MEMORANDUM N°651/2022

REF: A fin de remitir el Informe Técnico Nº /2022, presentado por el Ing. Benigno Ramírez Fiscal de Obras a fin de elevar a su consideración un plan de **Adenda Ampliatoria y Modificatoria** del contrato Nº 63/2022 adjudicada a la firma LD CONSTRUCTORA
FECHA: 24/09/2022.-

Obra: Adjudicación de la Licitación N°415862 - C.D. N° 75/2022 PROYECTO MEJORAMIENTO VIAL, CONSTRUCCIÓN DE EMPEDRADO PARA LA CALLE SIN NOMBRE PARALELA A LA CALLE JUAN BLUYAKI - MARAMBURE.

INFORME TECNICO N°54 /2022.

DISEÑO TECNICO REPRESENTATIVO

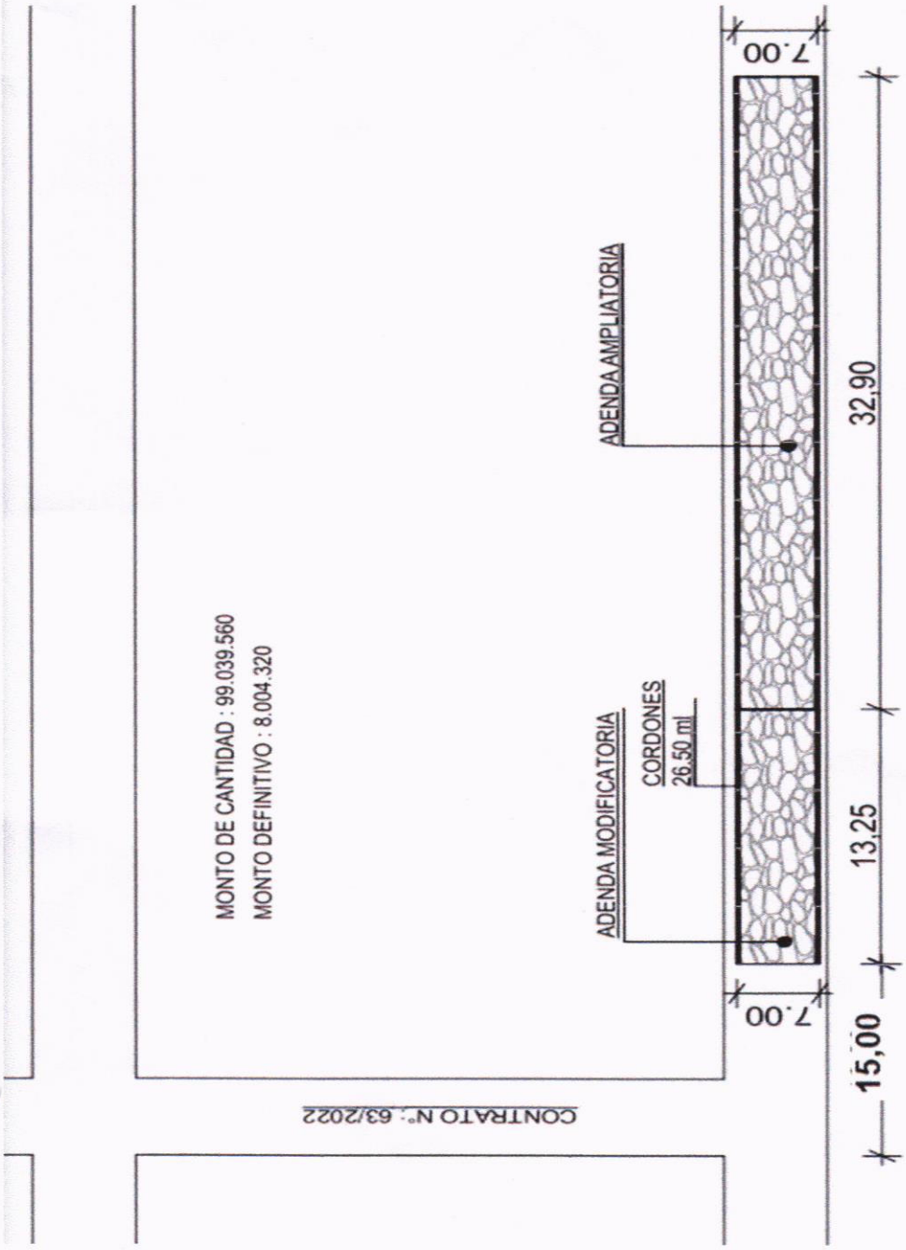
BADEN: 16.50 X 0.50 X 0.05 = 0.66 m3
ADENDA MODIFICATORIA MONTO : 7.970.344 GS
ADENDA AMPLIATORIA MONTO : 19.807.912 GS
